改善箇所説明図

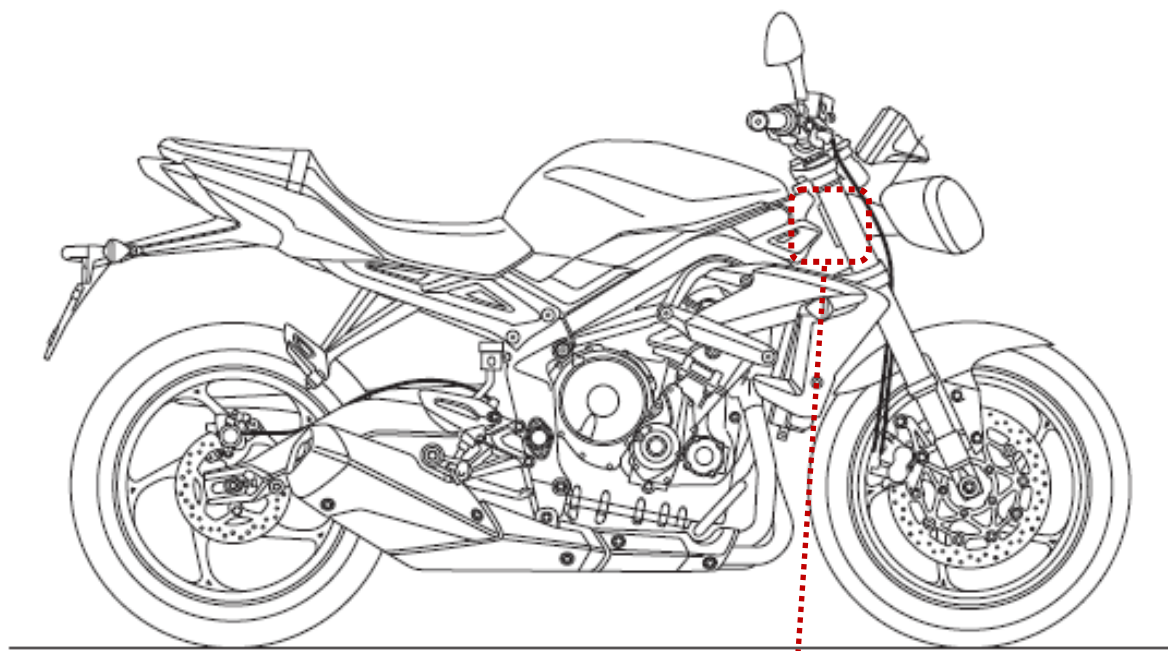
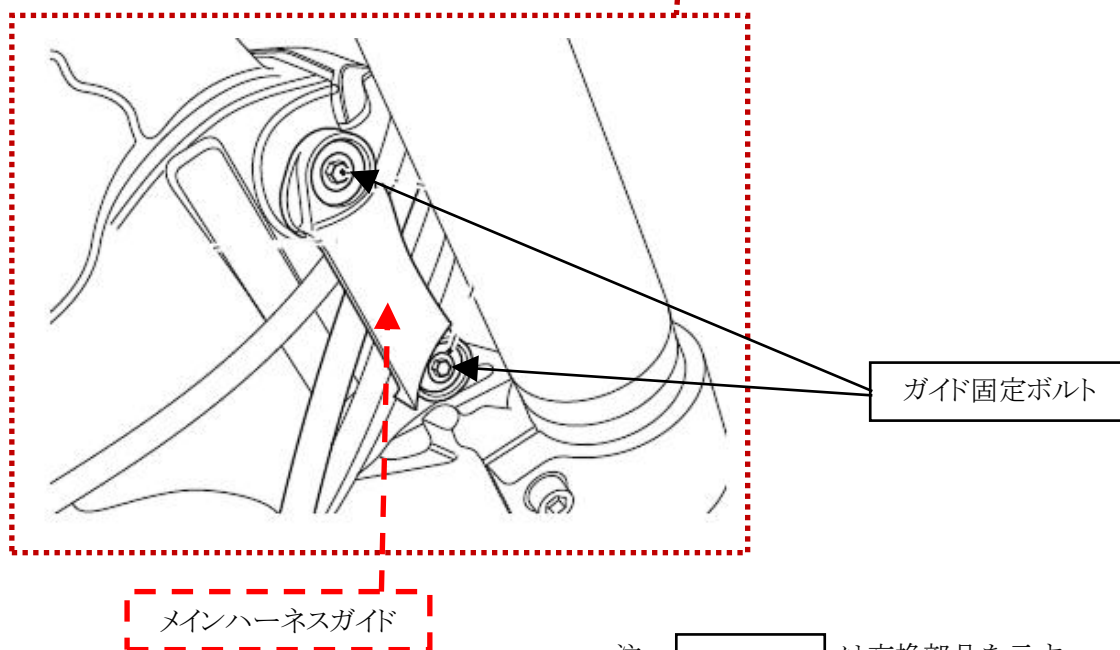
基準不適合発生箇所

左右のメインハーネスガイド固定ボルトの設計が不適切なため、ボルトが緩んで抜けてくるおそれがある。最悪の場合、ハンドル操作を行う際に当該ボルトがフロントフォークに接触してハンドル操作ができずに転倒するおそれがある。

改善の内容

全車両、左右のメインハーネスガイド固定ボルトを対策品に交換する。
